## 羅臼湖部会の現地踏査（第 4 回、7 / 19）の結果について

第四回 羅臼湖踏査ルート(2011.7.19 実施)

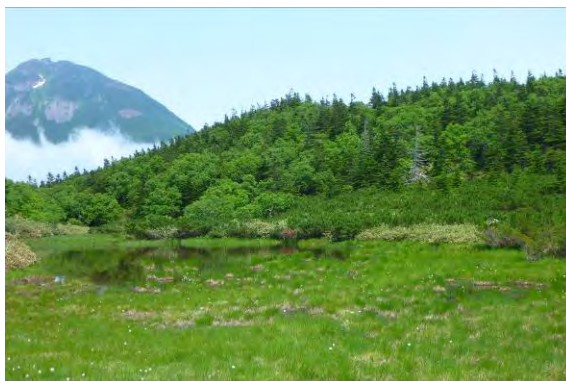
- ・二の沼の木道からは貴重な雪田植生が見られるので残して欲しい。特にエゾコザクラが見られるのは貴重である。
- ・雪解け時期、二の沼の木道の下は水浸しになる。腐敗しないよう土台は木材ではないほうがいいのでは。
- ・ルート A の二の沼東側のハイマツ帯は、斜面の中間を抜けることも上部を抜けることも困難なため、二の沼に最も近いササ原に抜けるようにルートを設定するのがいいのでは。
- ・ルート B は二の沼の階段部分と同様に斜面を登るため、階段部分と同様に浸食が起きる可能性がある。慎重な検討が必要である。一の沼の付近から大きく迂回することも考えてはどうか。
